**PRÉFET
DE LA REGION
NORMANDIE**

Rouen, le 07 août 2020

Par courrier daté du 26 mai 2020, vous m'avez adressé pour avis le projet de Plan Climat Air Énergie Territorial (PCAET) d'Evreux Portes de Normandie, conformément aux dispositions du décret du 28 juin 2016.

Remarques complémentaires de l'État sur le projet de Plan Climat Air Énergie Territorial (PCAET) de la communauté d'agglomération Évreux Portes de Normandie

Cartographie des contraintes sur le territoire d'Évreux Portes de Normandie par rapport au développement du grand éolien.

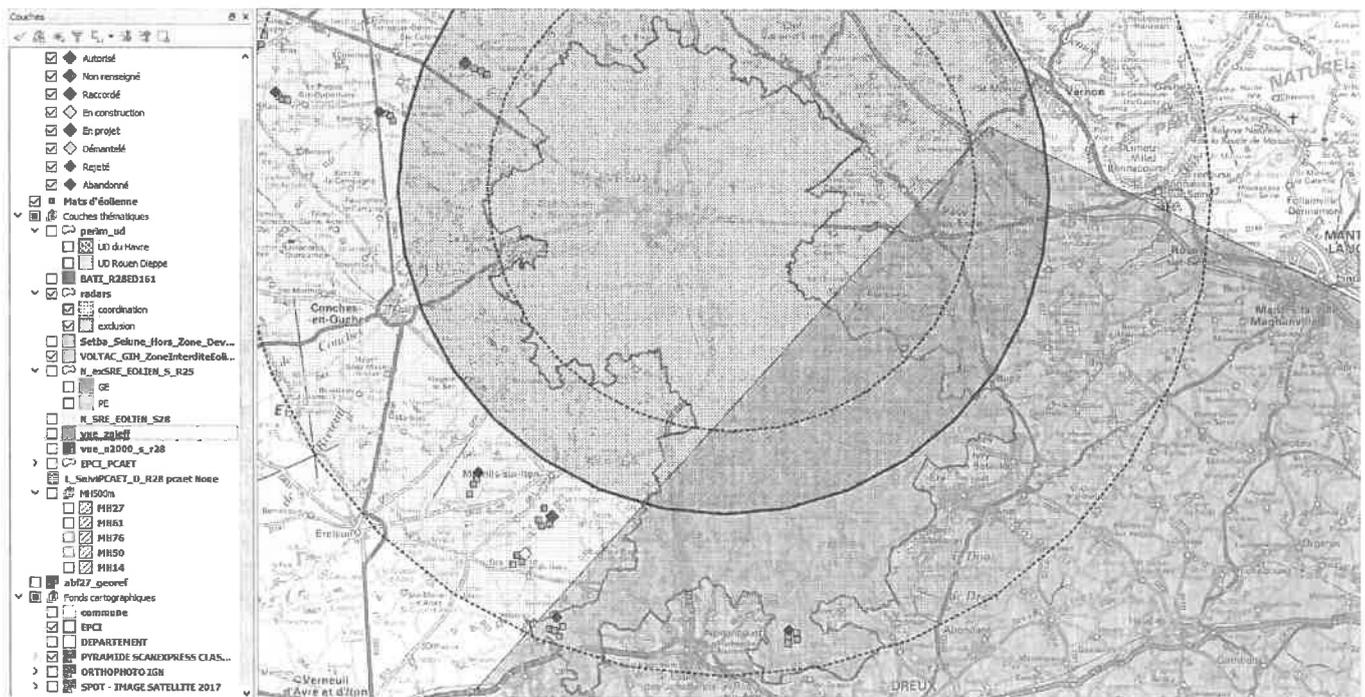
Ainsi le document évoque à juste titre la zone d'exclusion du radar militaire d'Évreux-Fauville. Il conviendra d'ajouter à celle-ci le périmètre du Vol tactique GIH, dit VOLTAC GIH, qui couvre une bonne partie sud du territoire et limite fortement les nouvelles éoliennes (voir la carte ci-après).

Par ailleurs, dans les éléments à prendre en compte pour le développement de cette filière, il est nécessaire de rappeler les recommandations de la convention européenne SFPEM-Eurobats sur l'éloignement minimum de 200 mètres entre les éoliennes et les éléments arborés. Ces dispositions visent à préserver la biodiversité, et les chiroptères en particulier.

Il est rappelé également que la cartographie de l'Architecte des Bâtiments de France de janvier 2018, qui n'est pas mentionnée dans le diagnostic, met en exergue 4 zones potentielles : une sur les communes de Moisville et de Marcilly La Campagne, en bordure de la N154, trois aux alentours de Lignerolles et de Saint-Laurent des Bois, ainsi qu'une partie de la zone à proximité du parc de Quittebeuf et qui pourrait se situer sur la commune de Sacquenville.

Il paraît nécessaire que le diagnostic soit affiné avec ces éléments.
